ツースクラッチ546モデル 特定サイズ使用部品変更のお知らせ

既存ボルト形状	ボルト部写真 (左: 既存品、右: 変更品)	変更ボルト形状

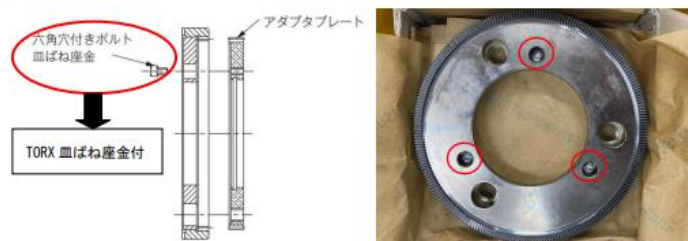
製造供給元より、ツースクラッチの特定サイズで、アーマチュアとアダプタプレートを固定している六角穴付ボルトの種類を変更する連絡がありました。

ボルト種類を六角穴付ボルト皿ばね座金付からTORX皿ばね座金付へ変更いたします。今回の変更で、アーマチュアを分解する際、皿ばね座金の紛失が軽減され、表面処理も黒染めからめっきへと変更されます。

※TORXの締付けはTORX専用工具が必要となりますので、お客様でご準備頂く必要があります。

※ボルトサイズと締付けトルクの変更はございません。
